**AVIS RELATIF À LA PROTECTION
CONTRE LES EVENTUELS EFFETS NOCIFS ET NUISANCES
PROVOQUÉS PAR LES RAYONNEMENTS NON IONISANTS
GÉNÉRÉS PAR DES ANTENNES ÉMETTRICES STATIONNAIRES**

Commune : LIEGE - Exploitant : TELENET GROUP

Référence exploitant : LG2155C

Rapport n° 3293 / 2023

Figure 2 : Vue en plan des installations d'antennes dans un rayon de 300 mètres autour de l'installation faisant l'objet de la demande d'avis

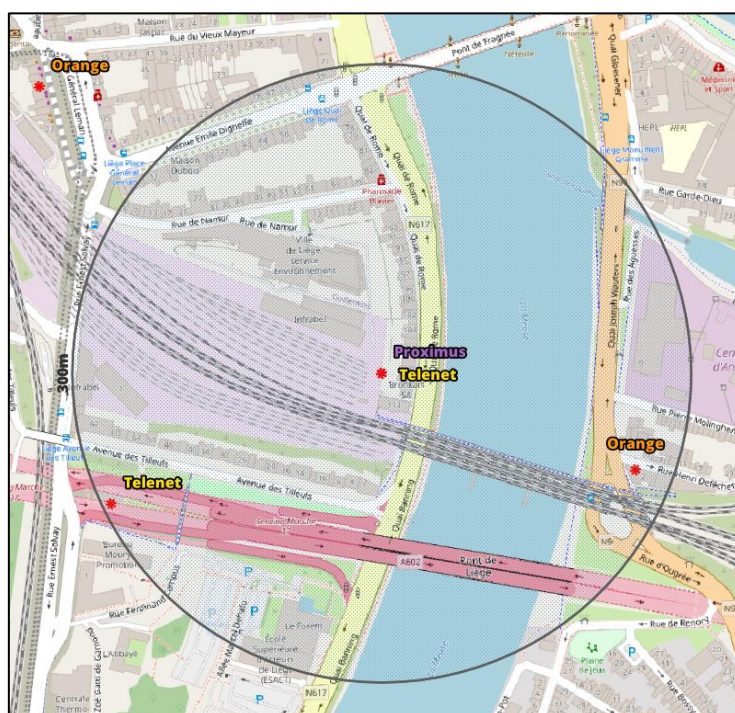
Compte tenu du nombre d'installations localisées dans la figure 2, il apparaît que l'intensité du rayonnement électromagnétique généré, dans les lieux de séjour situés à proximité de l'installation référencée dans le paragraphe 2, par l'ensemble des antennes émettrices stationnaires de l'ensemble des exploitants du même site d'antennes émettrices stationnaires respecte la limite fixée à l'article 4, § 2 du décret.
